OF. ORD. D.E.: N° 191001 /2019

MAT.: Evacúa informe de elusión que indica.

Mediante Resolución Exenta N° 7/ROL D-027-2018, de la Superintendencia de Medio Ambiente ("SMA"), se ha solicitado a esta Dirección Ejecutiva, informar si la ejecución de obras asociadas al proyecto "Planta de Tratamiento de Aguas Servidas mediante Biofiltro en el Melón", (el "proyecto) de la Ilustre Municipalidad de Nogales, debieron haber sido ingresadas al Sistema de Evaluación de Impacto Ambiental ("SEIA") en forma previa a su ejecución.

Figura N°3 Partes del Proyecto y Cañería By-Pass construida

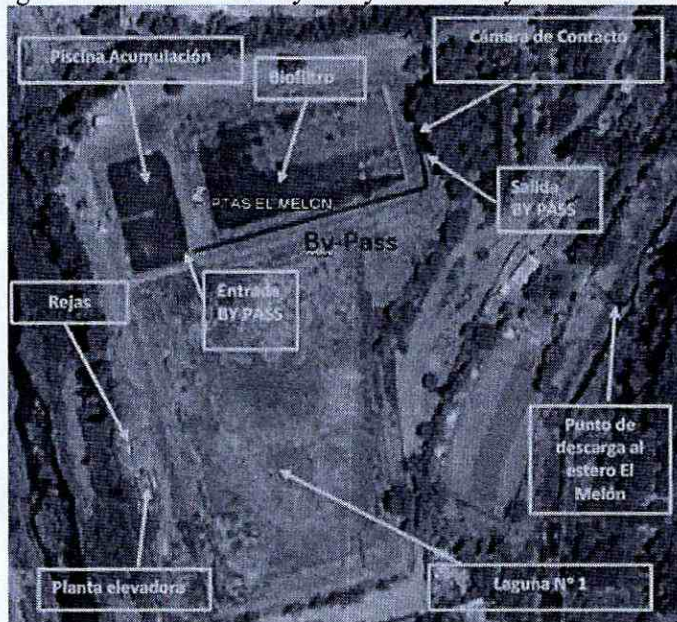
Revisada la figura N°1 y los antecedentes que describen la planta de tratamiento de aguas servidas, es posible señalar que la construcción de una cañería que va desde la piscina de Acumulación (denominada “Vol Regulación”, en la DIA) hasta la Cámara de Contacto (Identificada por el N°7 en la figura N°1 de la DIA) no se encuentra listada entre las obras, partes o acciones a implementar en razón del proyecto original. Por lo que no se encuentra dentro de las obras aprobadas por la RCA N°42/1997.

La obra “cañería de conexión”, la cual conecta la piscina de acumulación de aguas servidas con la Cámara de Contacto, la cual según el informe de fiscalización DFZ-2016-846-V-RCA-IA de la SMA, esta obra está “permitiendo descargar aguas servidas sin pasar por biofiltro ni recibir la

debida cloración”, y más aún, estaría generando una serie de impactos sobre el medio ambiente, los cuales deben ser evaluados ambientalmente en el marco del SEIA, esto es, olores molestos, acumulación de lodos sanitarios y presencia de vectores de interés sanitario.

En función de lo anteriormente señalado, esta Dirección Ejecutiva estima que es posible concluir que, la construcción de una cañería que va desde la piscina de acumulación a la cámara de contacto, para generar un by-pass hacia el biofiltro, con el fin de descargar las aguas no tratadas directamente sobre el Estero el Melón, modifican sustantivamente la extensión, magnitud y duración de los impactos ambientales, por lo que el by-pass en funcionamiento en la PTAS, debió haber ingresado al SEIA para su evaluación ambiental, de forma previa a su ejecución.
